**COMUNICACIÓN
ACTO ADMINISTRATIVO**

ACTA No. 998 del 2025

PROYECTO DENOMINADO “UPME 03-2010 Subestación Chivor II y Norte 230 KV y Líneas de Transmisión Asociadas”

EXPEDIENTE: LAV0044-00-2016

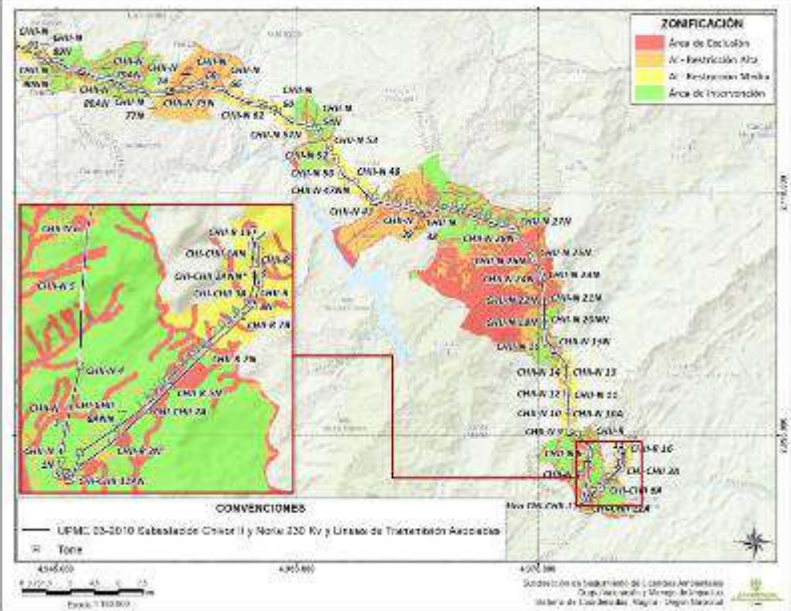
Como se mencionó anteriormente, una vez verificada la información relacionada a sitios de torre presentada en la capa ‘InfraProyectoPG’, se presentaban inconsistencias relacionadas con 53 sitios de torre que sobreponían con las áreas de exclusión presentadas por la sociedad en la capa ‘ZonificacionManejo’, sin embargo, en el ICA 9 se realiza un ajuste en dichos sitios de torre, es importante aclarar que el ajuste se realizó para las torres construidas a la fecha de corte del ICA, sobreponiendo un polígono que delimita las patas de las torres lo que indica las dimensiones del área realmente intervenida por la torre (en la capa ‘InfraProyectoPG’ se presentan para los sitios de torre corregidos tanto el polígono presentado en el ICA 8, como el correspondiente a la delimitación de las patas).

Por último, se aclara que la torre 36 del tramo Norte – Bacatá presenta sobreposición con áreas de exclusión, observación reiterada del SDE 39633 del 2023 y aclarada por parte de la empresa, en el sentido de informar que está en su momento estaba siendo motivo de modificación”.
